Diverse Mängel nach Einbau eines 3-Schicht-Fertigparkett

Unsauber wäre geschmeichelt

1 Direkt auf das neue Parkett betonierte Trittverlängerung.

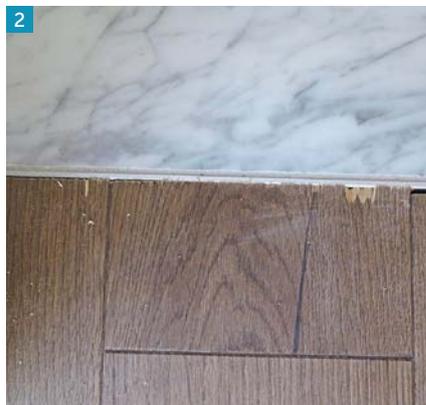
Dazu gefielen den „Baulaien“ die Trittlängenerungen mit Beton im Salon nicht besonders gut, und sie baten um eine Beurteilung hierzu durch den Gutachter.

- Auch zum Parkett hin wiesen die Sockel stellenweise größere Spalten oder Öffnungen auf. Eine Anpassung durch Anhobeln der Holzprofile erfolgte nicht.
- Auch die Stöße der Leisten waren keine Augenweide (vgl. Abb. 11 und 12).
- Trittsverlängerungen: Die zwei zuvor diagonal abgegrenzten Tritte unten, an der Treppe zum Obergeschoss und im Wohnzimmer vorliegend, erforderten auf Wunsch der Bauherrschaft eine Verlängerung. Dazu goss der „Spezialist“ Beton direkt auf das zuvor darunter montierte Parkett. Bei geringsten Bewegungen, resp. Druckbelastungen wären diese Ecken, zumindest die untere, abgebrochen (vgl. Abb. 1, S. 44))

Betreffend die Trittanpassung / -verlängerung mit Beton riet der Experte, diese nochmals zu erstellen, jedoch vorher das

Parkett zu entfernen und den Antritt auf den Estrich, besser noch auf die darunter liegende Betondecke zu gießen.
